SERVICE INFORMATION

No. SI-A35014
Date: November, 1984

MODEL: SA-1050 & 1040

SUJECT: Change of transistors in AF Ass'y (GWK-228)

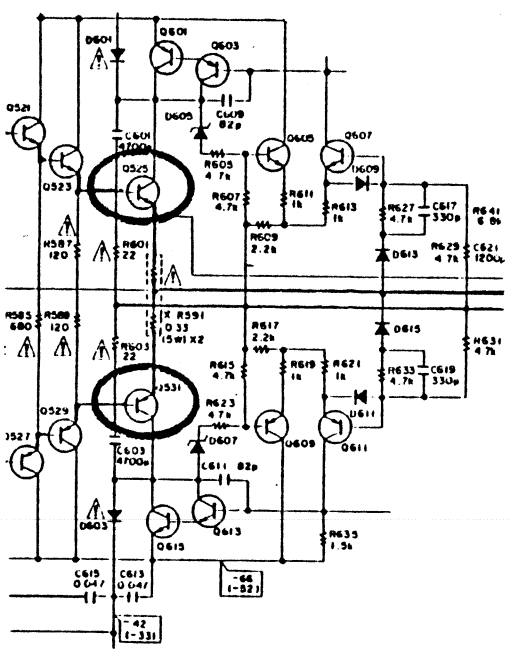
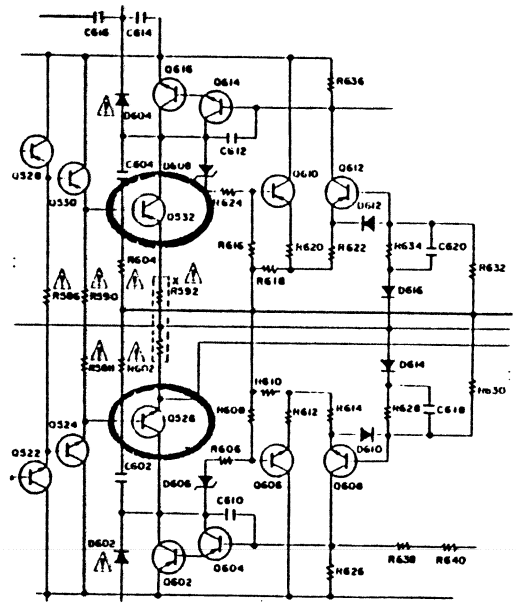
Q531, Q532	2SA1294	⇨	2SA1294Z
Q525, Q526	2SC3263		2SC3263Z
